Technical Bulletin

Fiat 1.9 JTD motorer

GATES ART. NUMMER	6PK1835XQ > OE ref. 55189679 och 71734476	
TILLVERKARE	ALFA ROMEO / FIAT / LANCIA	
MODELL	147, 156, GT, Marea, Marengo, Multipla, Lybra	
MOTOR	1.9 JTD	
MOTOR TYP	182B4000, 186A6000, 186A8000, 186A9000, 182B9000, 192A5000, 192B1000, 937A2000, 937A4000, 937A5000, AR32302, AR37101

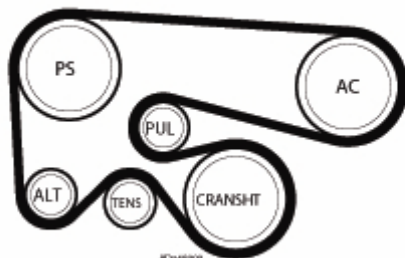
På olika Fiat modeller med motorn 1.9 JTD, som är utrustad med air condition har det gjorts flera justeringar på fläktremssystemet sedan bilen introducerades.

Remmens längd, spännare, löphjul har alla fått små ändringar gjorda. – och det är inte säkert att det är samma för Alfa och Lancia.

Som resultat erbjuder nu Fiat 1 rem OE/OES ref är 55189679 och 71734476. Gates Micro-V® XF rem är **6PK1835XQ**.

Detta betyder att 6PK1840 som tidigare var rekommenderad skall inte längre användas på Fiat 1.9 JTD + AC.
